Stadtverwaltung Rheinfelden
Kirchplatz 3
79618 Rheinfelden

Rheinfelden, 18.11.2020

Anmerkungen zur Stellungnahme der Firma Fichtner zu den Ausführungen der IG-Velo zum Schutzstreifenkonzept.

Müsmattstraße von der Hardtstraße bis zum Rathaus

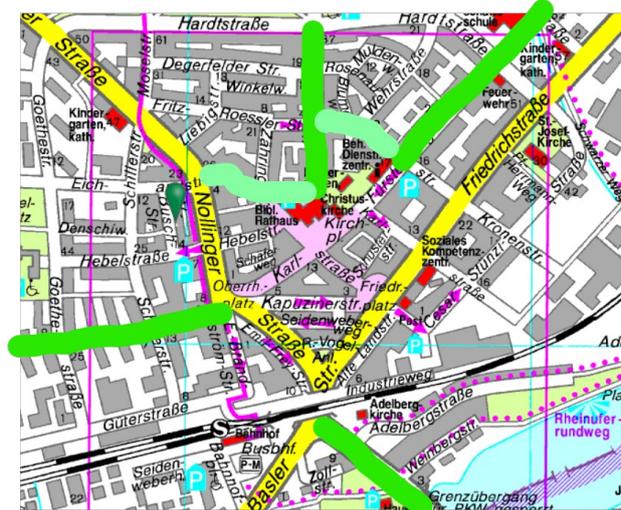
Neben den Fahrradstraßen in Nord-Süd sowie West-Ost-Richtung (dunkelgrüne Linien) bietet es sich im Endausbau an, einen Ring um die Stadtmitte mit den Fußgängerzonen zu bilden.

Damit werden die Radfahrer, deren Ziel nicht die Innenstadt ist, aus der Fußgängerzone geleitet. Dazu müsste die Kronenstraße ab Karl-Fürstenberg-, über die Müsmatt- und Eichamt- bis zur Nollingerstraße als Fahrradstraße ausgewiesen werden (hellgrüne Linie)

Diese Bereiche in eine Fahrradstraße umwandeln.
